改善箇所説明図

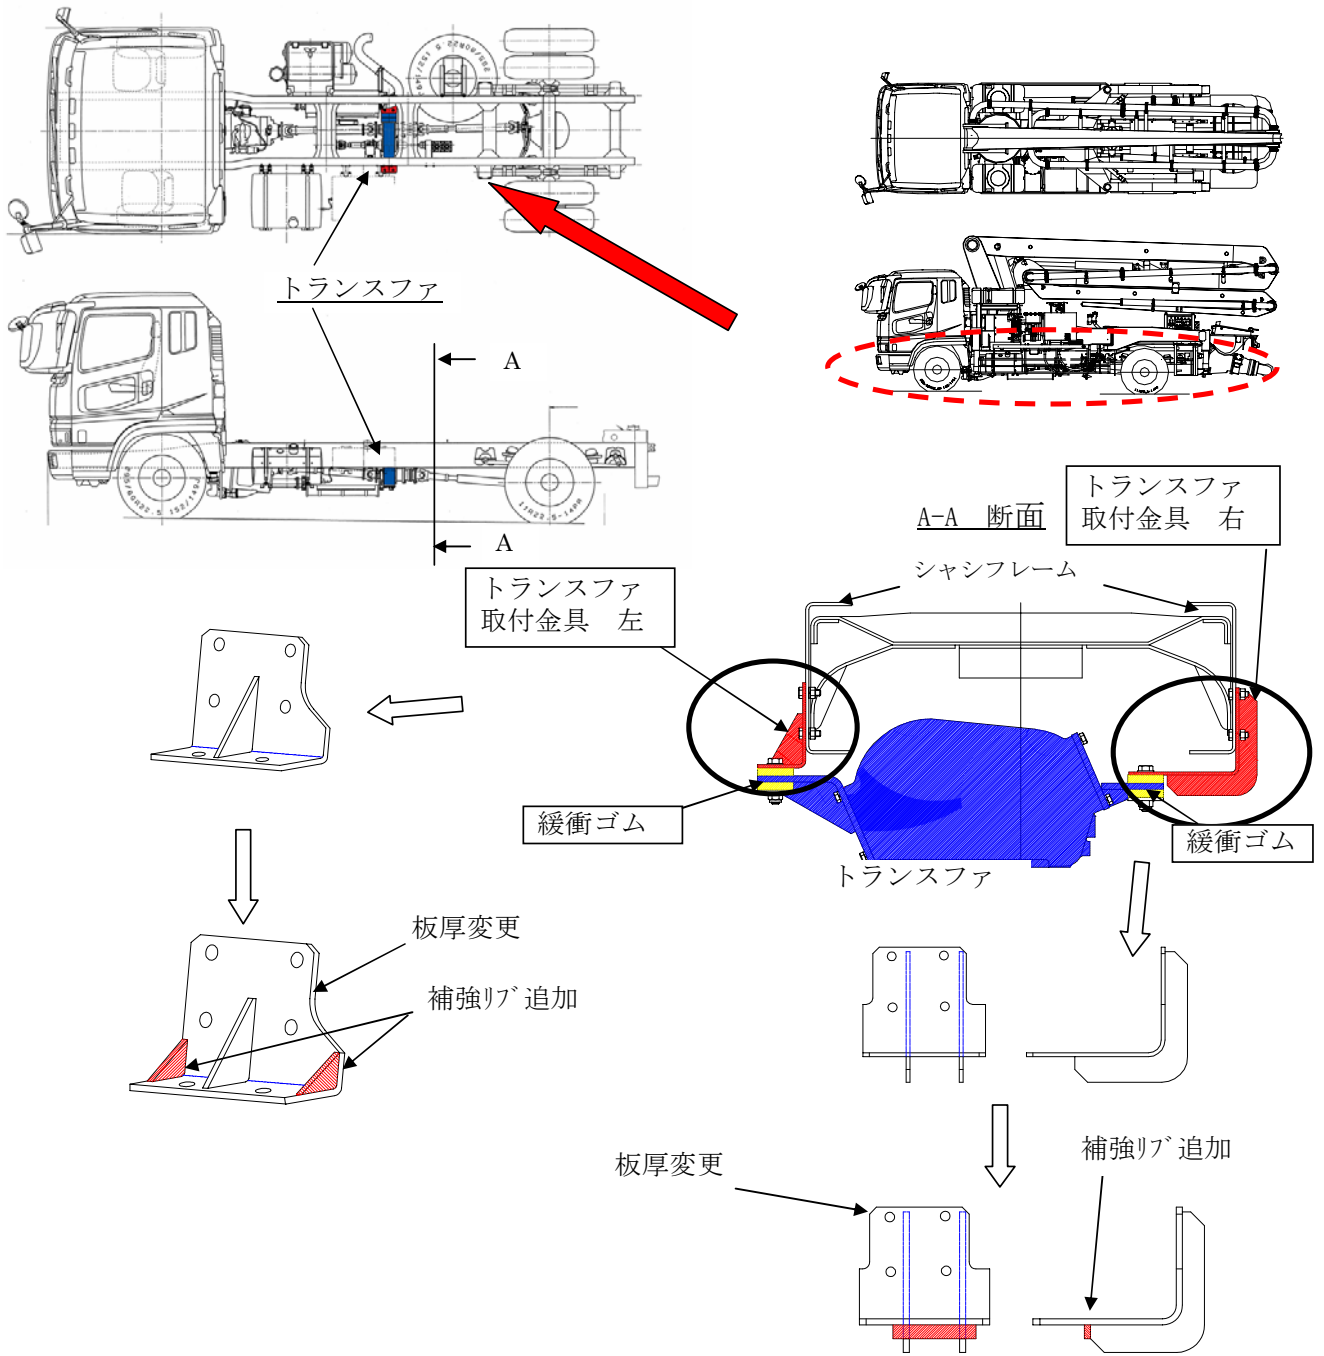
不具合発生箇所

コンクリート作業車に架装した車両において、動力分配装置(トランスファ)取付金具の強度が不足しているため、コンクリート打設作業時の負荷により当該取付金具に亀裂が発生する場合があります。そのため、そのまま使用を続けると、亀裂が進展し、最悪の場合、走行中に取付金具が破損してトランスファが脱落し、走行不能となるおそれがある。

改善の内容

全車両、トランスファ取付金具を対策品と交換するとともに、緩衝ゴムも新品と取り換える。
